4.この競技課題図面において、下記のような要望があれば記入してください。

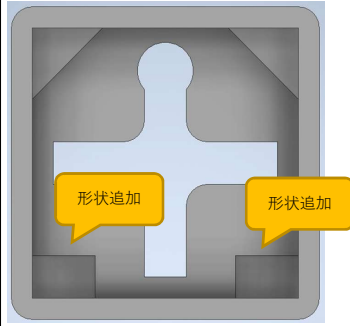
- ・①裏面で凹凸形状を2箇所追加しました。
- ・成形についてはこの部分が肉厚だった為、ヒケが発生しにくくなると思われます。
